2025 年 8 月

株式会社ミスミ
日本企業体
ME 事業グループ
新領域開発グループ

「真空配管用継手 メネジアダプタ」仕様変更のご案内

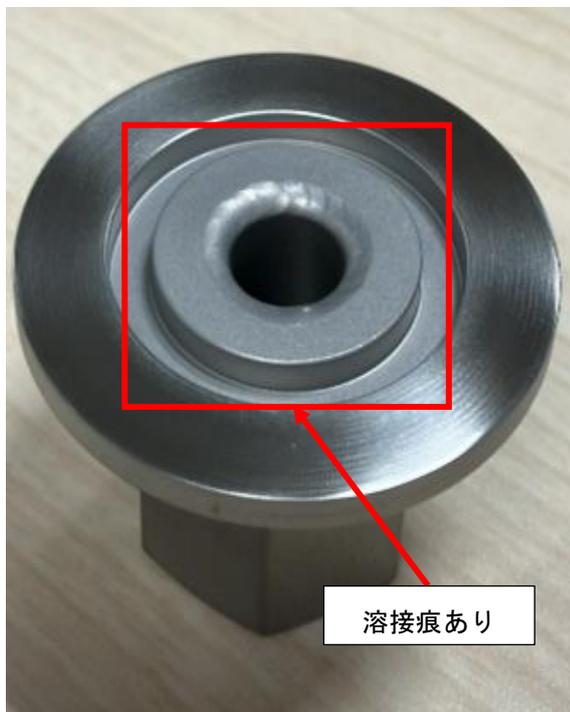
変更内容		変更前	変更後
フランジ管溶接部	外観	溶接痕あり	溶接痕なし

<変更詳細>

【変更前】

【変更後】
